Besluit van 8 september 2025 tot wijziging van het Besluit kwaliteit leefomgeving en het Omgevingsbesluit in verband met wijzigingen van de veiligheidsnormen van primaire waterkeringen, nieuwe primaire waterkeringen en het schrappen van de primaire waterkering Roggebotsluis [KetenID WGK025807]

NOTA VAN TOELICHTING

1. Kaart A.1. Kaart Noord-Nederland wordt vervangen door onderstaande kaart.

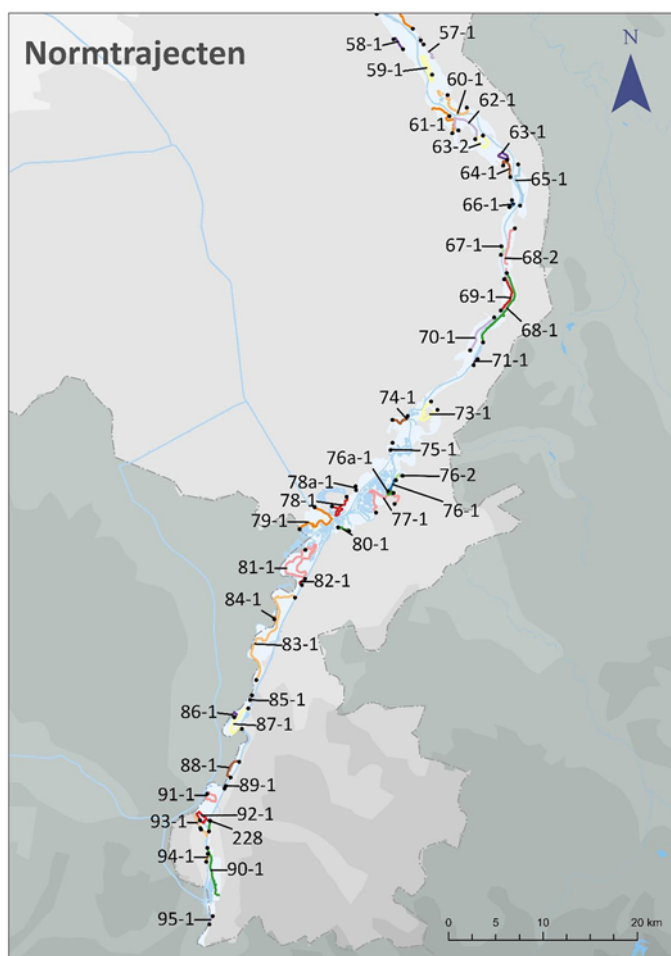
13a-1 IJburg. Wijziging Bijlage II, onderdeel A.

Inmiddels is Centumeiland inclusief primaire waterkeringen gereed en zijn alle benodigde publiekrechtelijke besluiten genomen. Om de nieuwe waterkering in Bijlage II, onderdeel A, Bkl op te nemen is een wijziging van de Landkaart A.1. Noord-Nederland bij dit besluit doorgevoerd. Strandeiland en Buiteneiland zijn nog in uitvoering. Deze eilanden worden aan Landkaart A.1. Noord-Nederland toegevoegd na gereedkomen van de primaire waterkeringen van beide eilanden.

44-2 Zeeburgereiland. Wijziging Bijlage II, onderdeel A.

Het Zeeburgereiland is bestaand gebied dat getransformeerd wordt van een stadsrand naar een stadswijk met uiteindelijk ca. 12.000 woningen. Om voldoende veiligheid te garanderen voor de inwoners is in 2011 door de Minister van Infrastructuur en Waterstaat ingestemd met het verleggen van de primaire waterkering rondom het Zeeburgereiland. Buitendijks gebied wordt daarmee binnendijks. De waterkering is inmiddels gereed, alle benodigde publiekrechtelijke besluiten zijn genomen. Om de nieuwe waterkering in Bijlage II, onderdeel A, Bkl op te nemen is een wijziging van de Landkaart A.1. Noord-Nederland bij dit besluit doorgevoerd.

226 Roggebotsluis. Bijlage II onderdeel A en onderdeel B.

Deze primaire waterkering is komen te vervallen. Deze is in Bijlage II, onderdeel A, Bkl, uit de Landkaart A.1 Noord-Nederland gehaald (zie onderdeel C). Alle benodigde publiekrechtelijke besluiten zijn genomen.
